NOTICE DE SÉCURITÉ/NOTIFICATION

Sujet : Système de positionnement du patient ExacTrac 6.0 (version 6.0.4 uniquement) :
 Positionnement du patient possiblement incorrect lorsque l'utilisateur revient à des isocentres (cibles d'irradiation) pour lesquels des étapes de positionnement ont déjà été appliquées lors de la même session de traitement.

Référence produit : ExacTrac version 6.0.4

Numéro de réf. Brainlab : **CAPA-20140610-000703**

Figure 1. Illustration de l'effet : ExacTrac affiche l'icône verte « OK » mais la vérification par radiographies indique un décalage (entouré en rose)

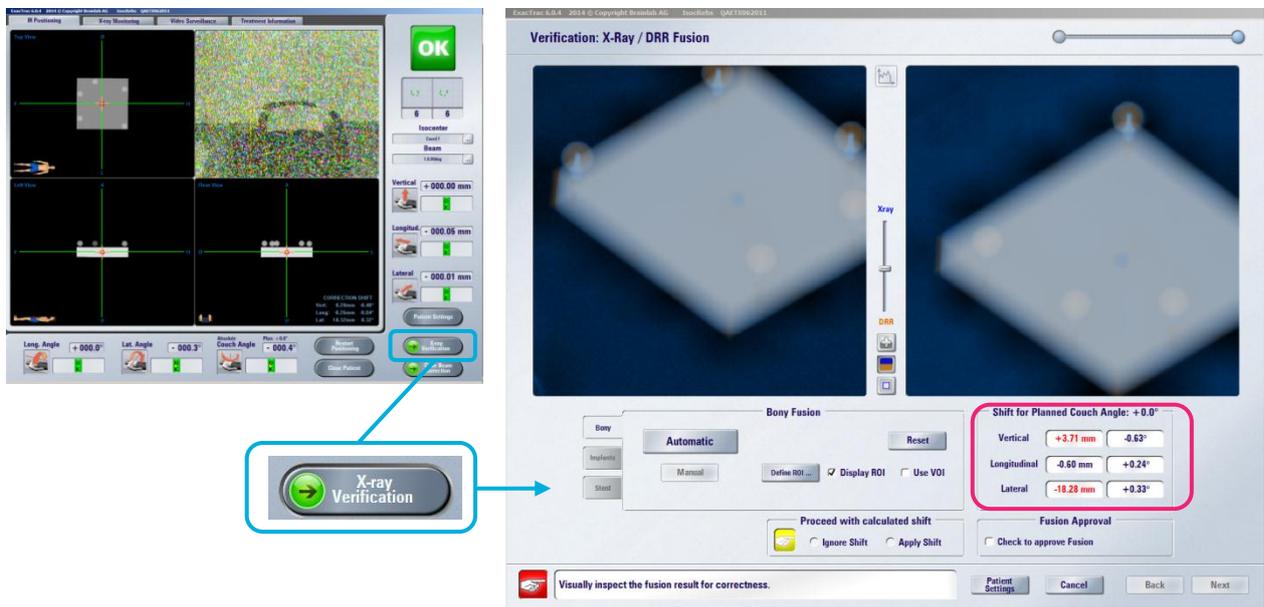
Lorsque vous utilisez plusieurs isocentres (plusieurs cibles d'irradiation) dans un seul plan, dans le cadre d'une procédure spécifique inhabituelle nécessitant de revenir à des isocentres pour lesquels des étapes de positionnement par radiographie ou TDM à faisceau conique ont déjà été appliquées au cours de la même session de traitement, en présence de certaines variables, il est possible qu'ExacTrac v.6.0.4 positionne le patient sur une position d'isocentre non souhaitée, malgré la présence de l'icône verte « OK ».

Si cette anomalie se produit et que l'utilisateur ne s'en aperçoit pas, il est possible que la dose d'irradiation au niveau de l'accélérateur linéaire soit administrée sur la position cible non souhaitée. Si l'écart dépasse les limites cliniquement acceptables, **cela pourrait compromettre l'efficacité du traitement, occasionner de graves lésions au patient ou même entraîner son décès.**

Même si l'anomalie se produit lors d'un traitement dans lequel l'utilisateur revient à un isocentre précédent, la vérification par radiographies recommandée fonctionne normalement et montre une erreur de positionnement tout en offrant la possibilité de la corriger (voir également figure 1).

Figure 2. Boîte de dialogue apparaissant lors du passage d'un isocentre à l'autre

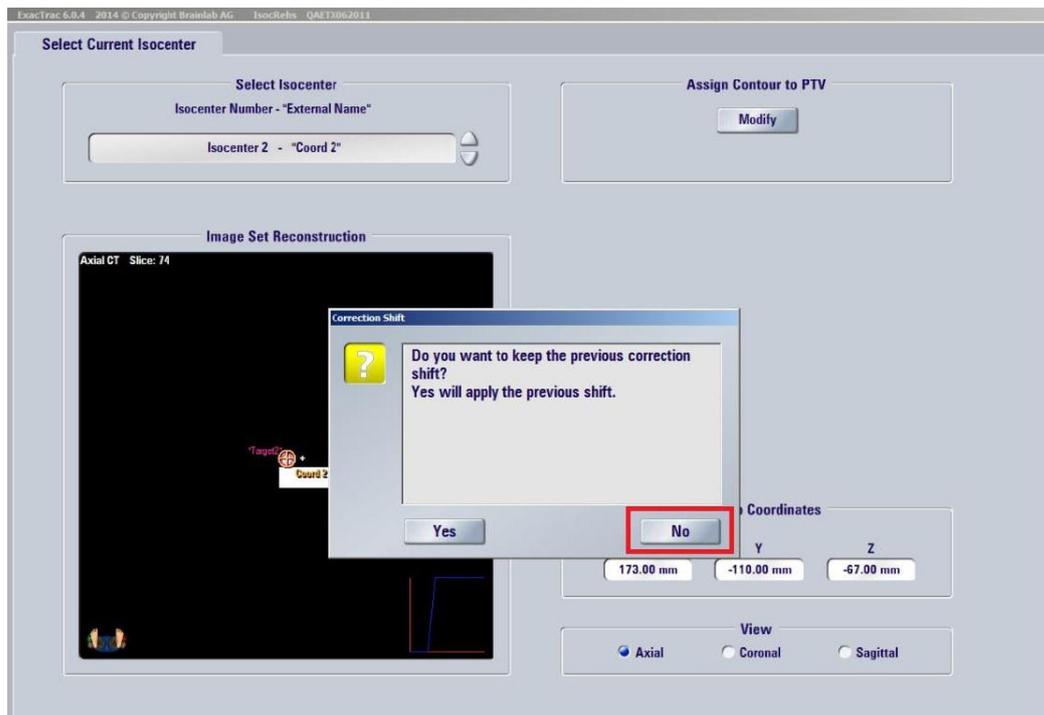
4. En changeant les isocentres, l'utilisateur a cliqué au moins une fois sur « No » (Non) dans la boîte de dialogue ci-dessous « Do you want to keep the previous correction shift? » (Souhaitez-vous conserver la correction de position précédente ?).

5. Au moins une correction a été effectuée ou partiellement effectuée (le bouton « Finish » a été sélectionné sur la page de l'assistant X-ray / DRR Fusion ou Cone-Beam-CT / CT Fusion) après avoir changé d'isocentre et cliqué sur « No » dans la boîte de dialogue ci-dessus (figure 2).

6. L'utilisateur revient à un isocentre sur lequel une correction a déjà été effectuée ou partiellement effectuée lors de la même session de traitement avant que l'utilisateur ne clique sur le bouton « No » (figure 2). Par exemple, l'utilisateur a cliqué sur « No » pour la première fois en passant de l'isocentre n° 2 à l'isocentre n° 3. Dans ce cas, l'erreur pourrait se produire si l'utilisateur revient à l'isocentre n° 1 ou n° 2.

Ampleur de l'erreur possible : si cette erreur se produit, son ampleur correspond à la différence de distance et de direction des corrections de position calculées pour la position préalable correspondante entre les isocentres pour lesquels « No » a été sélectionné (figure 2) pendant le changement.

- Cliquez toujours sur « Yes » (Oui) dans la boîte de dialogue qui s'affiche « Do you want to keep the previous correction shift? » lors du changement d'isocentre (voir également figure 2).
- Vérifiez toujours toutes les positions de traitement finales .
